**Dotyczy: postępowania WF-37-16/20 pn. „Dostawa sprzętu i akcesoriów optycznych oraz optoelektronicznych”**, prowadzonego na podstawie ustawy z dnia 29 stycznia 2004 r. Prawo zamówień publicznych (t.j. Dz. U. z 2019 r. poz. 1843 ze zm.) zwanej dalej „ustawą”.

**I. ODPOWIEDZI NA PYTANIA WYKONAWCY (dotyczy części 8)**

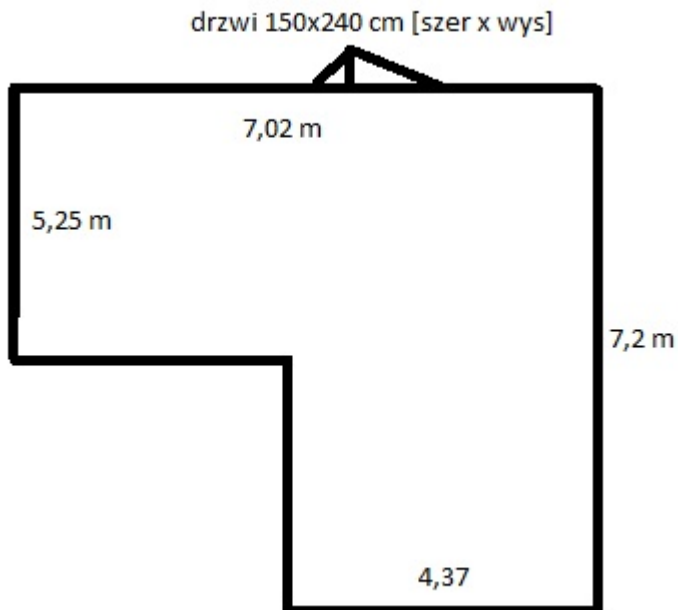
Jakich wymiarów jest pomieszczenie do którego ma nastąpić dostawa przedmiotu zamówienia?

Zamawiający poniżej prezentuje wymiary pomieszczenia, do którego ma nastąpić dostawa przedmiotu zamówienia.

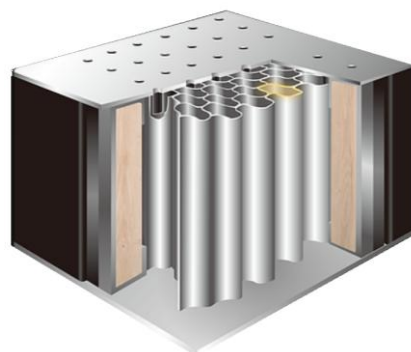
Zamawiający dopuszcza zaoferowanie stołu optycznego, którego otwory montażowe wyposażone są w miseczki zapobiegające zalaniu (jak na rysunkach poniżej)?

Uzasadnienie: Odporne na zalanie i niekorozyjne miseczki nylonowe są indywidualnie łączone żywicą epoksydową pod każdym otworem montażowym, aby zapobiec rozlaniu płynów na powierzchnię rdzenia o strukturze plastra miodu. Żaden płyn, kurz czy brud nie jest w stanie przejść do wewnętrznej struktury plastra miodu – jest to jedyne rozwiązanie które to zapewnia. Wybierając „zamknięte otwory”, po usunięciu gumy zabezpieczającej otwory, rdzeń stołu optycznego pozostaje w pewien sposób otwarty oraz bardzo podatny na zniszczenia. Zastosowanie takich miseczek zapewnia wysoką czystość.

Zamawiający informuje, że dopuszcza zaoferowanie stołu optycznego, którego otwory montażowe wyposażone są w miseczki zapobiegające zalaniu.
